**Informe Consolidado de Solicitud de Aclaraciones, Rectificaciones y/o Ampliaciones  
Complementario a la Declaración de Impacto Ambiental del Proyecto "Central fotovoltaica  
Sol de La Virgen"**

Nombre del titular : Solarig Development Chile SpA.  
Nombre del representante legal : Felipe Pichard Alliende.  
Dirección : Balmoral N°309, oficina N°906 (piso 9), comuna de Las Condes, Región Metropolitana de Santiago.

El presente Informe Consolidado de Solicitud de Aclaraciones, Rectificaciones o Ampliaciones Complementario (en adelante, ICSARA Complementario) a la Declaración de Impacto Ambiental (en adelante, DIA) del proyecto denominado “**Central fotovoltaica Sol de La Virgen**” (en adelante, el proyecto), contiene las observaciones generadas en virtud de la revisión de la Adenda de la DIA.

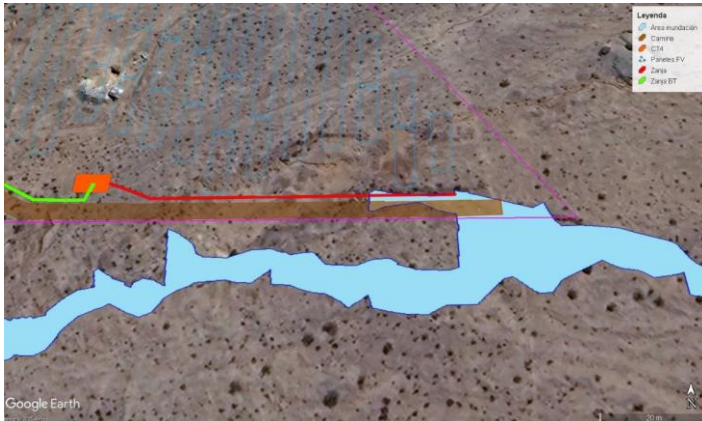
b) Aclarar si la bodega RESPEL contempla el uso de estanterías. Lo anterior, debido a que se identifica como contingencia el riesgo de “*derrumbe de estanterías o contenedores*” y, por lo tanto, se deben corregir las correspondientes secciones sobre el particular en el anexo del PAS, según corresponda.

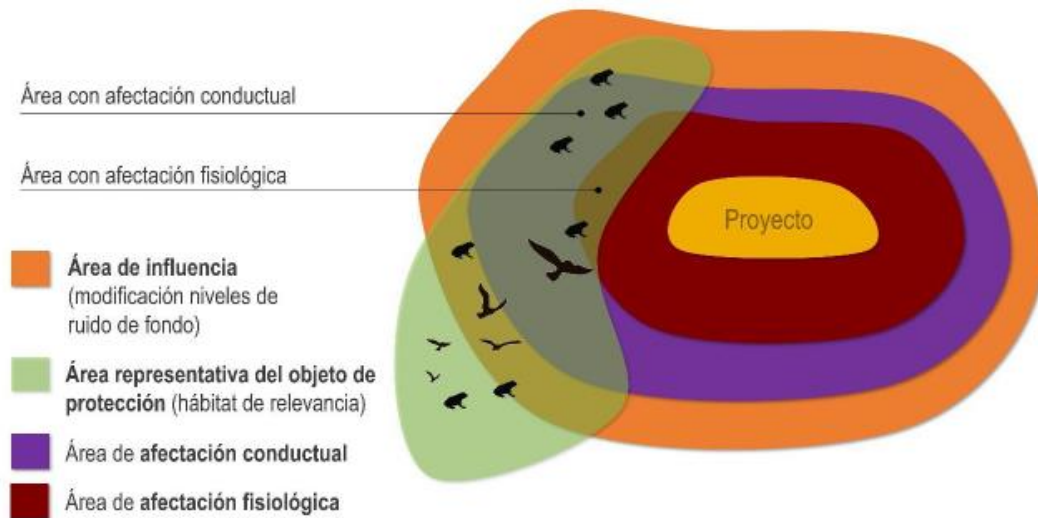
i. Incluir en un archivo *Kmz* la representación del polígono total tanto de la superficie del área considerada ambiente de relevancia para la fauna como la superficie del área donde se propone llevar a cabo la perturbación controlada de individuos de fauna de baja movilidad. Al respecto en
